Oggetto: Codice procedura 10847 - Costruzione ed esercizio di un impianto di produzione di energia elettrica da fonte eolica "FIORA" di potenza nominale pari a 52,8 MW, da realizzarsi nel comune di Manciano (GR) e delle opere ed infrastrutture connesse

TESTO DELLE OSSERVAZIONI

ALLEGATO n1 OSSERVAZIONI IMPIANTO EOLICO INDUSTRIALE “FIORA” COMPOSTO da n. 4 immagini e 4 pagine.

IMMAGINE n. 2 CUMULO IMPIANTI EOLICI nel BACINO VISIVO TERRITORIO di MANCIANO e di MONTALTO di CASTRO.

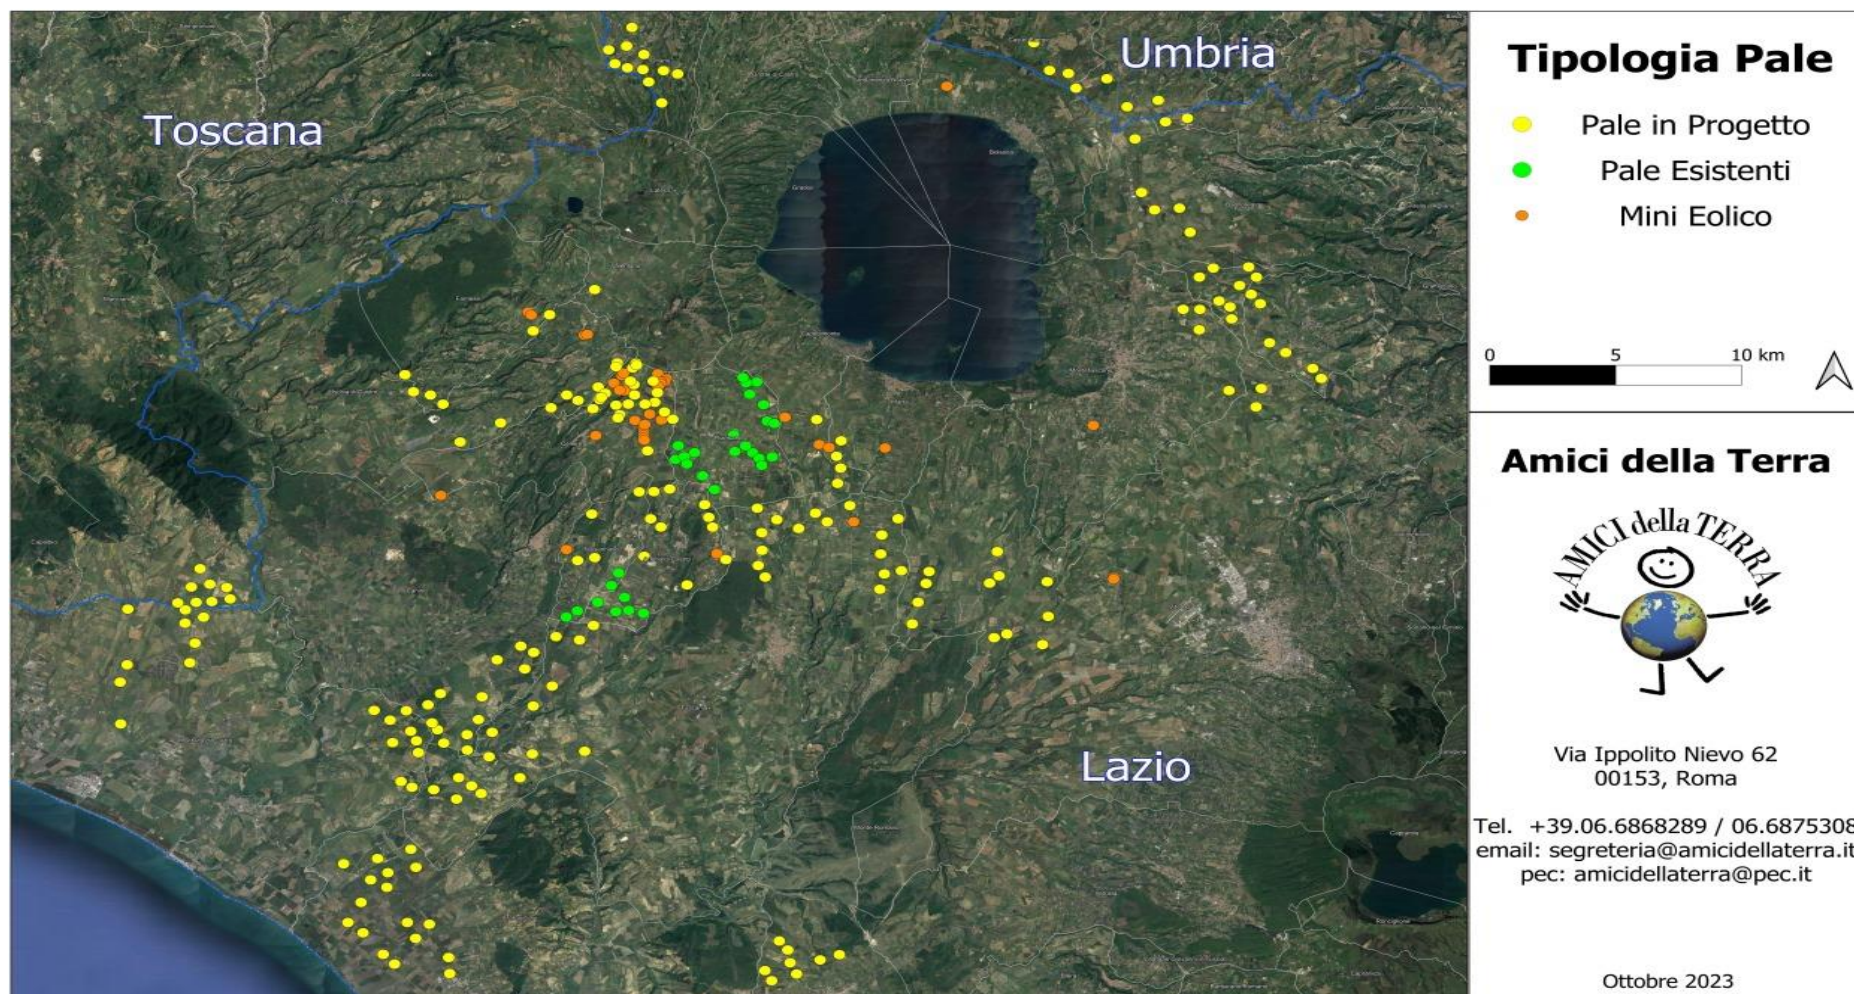
3) OSSERVAZIONE: CUMULO e SATURAZIONE IMPIANTI FER NELLA PROVINCIA di VITERBO, IN PARTICOLARE NEL COMUNE DI MONTALTO DI CASTRO E NELLA ZONA A CONFINE CON IL COMUNE di MANCIANO che SI TROVANO NELLO STESSO BACINO VISIVO.

La zona in cui in cui è stato progettato l'eolico Fiora è già occupata da diversi centinaia di ettari di impianti fotovoltaici già esistenti e in procedura VIA al Mase e alla Regione Lazio così come da diversi progetti di impianti eolici industriali (vedi Allegato Osservazioni immagini nn. 2,3 e 4. L'impianto eolico Fiora, pur trovandosi in Toscana ma nello stesso bacino visivo del territorio limitrofo laziale ed a poche centinaia di metri da una zona già estremamente satura del Lazio, andrebbe ad appesantire una situazione già *critica per la sostenibilità ambientale*.

A riprova di quanto affermato si cita la D.G.R del Lazio n. 171 del 12.05.2023 che da atto dell'elevato impatto ambientale e paesaggistico causato dal cumulo di impianti FER nella Provincia di Viterbo e la conseguente saturazione del territorio. Si porta a conoscenza che la zona più intensamente occupata dagli impianti FER (fotovoltaico ed eolico) sia già esistenti con centinaia di ettari di fotovoltaico già realizzati (immagine n. 4 Allegato) che in procedura VIA al MASE e alla Regione Lazio si trovano nell'area di dettaglio, intermedia e vasta dell'impianto eolico industriale denominato Fiora.
